Parecer Técnico SEI-GDF n.º 63/2018 - IBRAM/PRESI/SULAM/DILAM-V

Interessado: Arco Iris Petróleo Comércio e Serviços.

Atividade Licenciada: Posto Revendedor de Combustível.

Tipo de Licença: Licença de Instalação- Reforma

Figura 8- Detalhe da danificação interna de um trecho dos Canaletes.

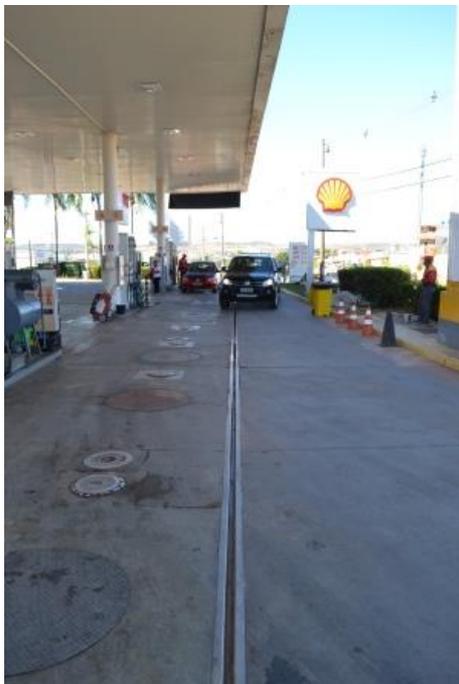
Os canaletes da pista de abastecimento possuem as dimensões necessárias e aparenta direcionar de forma eficiente os efluentes para o sistema separador de água e óleo (SAO). Em alguns trechos dos sistemas de canaletes da pista de abastecimento foi observado algumas rachaduras na estrutura interna (**figura 6 a 9**) entretanto, conforme carta 15045286 houve a correção da estrutura danificada conforme atesta o documento.

Figura 9 – Detalhe da danificação interna de um trecho dos Canaletes.

16. Os canaletes de contenção de efluentes das áreas de abastecimento e lavagem de veículos devem ser adequados, colocadas sob a área de abrangência da cobertura e ligadas ao sistema separador de água e óleo (SAO), de acordo com Normas da ABNT/NBR 14.605-2;

Figura 29 – Aspecto interno da Boca de Visita de um dos 4 SASC com controle eletrônico de estoque e tubulação subterrânea de metal. Observa-se a necessidade de manutenção operacional constante conforme exige a tabela 1 da ABNT NBR 15594-3:2008

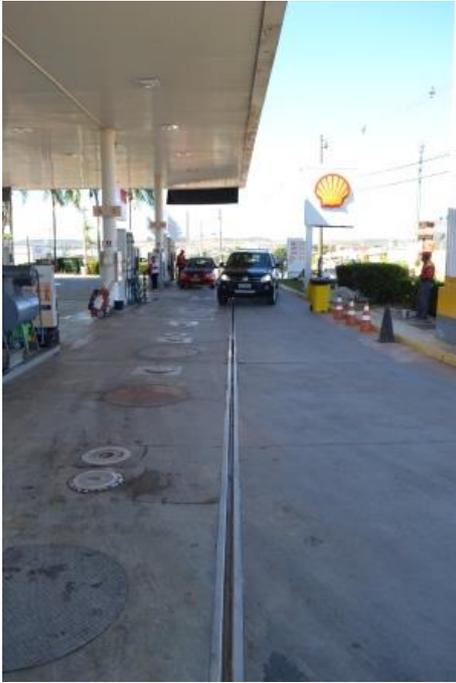
As câmaras de contenção (*Sump* de tanque) de um dos acessos a boca de visita dos tanques necessitam de manutenção operacional constante por apresentar resquícios de deterioração nos flanges de vedação por apresentar mal estado de conservação (figura 29).

Figura 30 – Aspecto interno da Boca de Visita do Tanque evidenciado controle eletrônico de estoque e tubulação subterrânea de metal. Observa-se a necessidade de manutenção operacional constante conforme exige a tabela 1 da ABNT NBR 15594-3:2008

Figura 31 – Aspecto da Descarga selada sobre o tanque, não possui *válvula anti-transbordamento*.

Figura 32 – Aspecto da descarga selada sobre o tanque, observa-se que não possui *válvula anti-transbordamento*.

14. Deverá ser instalado monitoramento intersticial para controle de estoque e vazamento de combustíveis, conforme ABNT/NBR 13.786;
15. Instalar acessos à boca de visita nos tanques, como também, câmaras de contenção construídas em polietileno de média densidade (PEMD), de acordo com a norma da ABNT/NBR 15.118;
